対策箇所説明図

基準不適合箇所

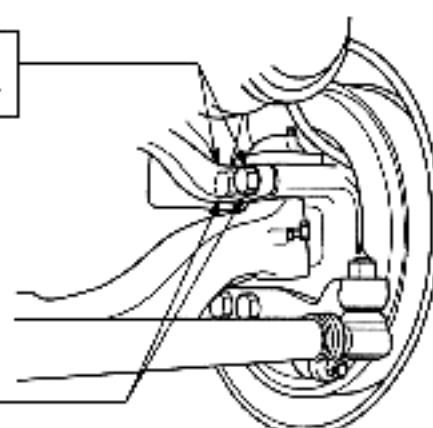
ステアリングナックルの
アッパーアーム取り付けボルト

かじとり装置において、ステアリングナックルのアッパーアームの取り付けボルトの締め付けに不適切なものがあるため、そのままの状態で使用を続けると、当該ボルトに亀裂が生じ、最悪の場合、ボルトが脱落しアッパーアームが外れて操縦不能になるおそれがある。

部詳細
(右タイヤ後部側から見る)

全車両、取り付けボルトを交換し、規定トルクで締め付ける。
なお、取り付け部に損傷がある場合は、ステアリングナックルを新品に交換する。

ボルトの頭に白ペイントを塗布する。
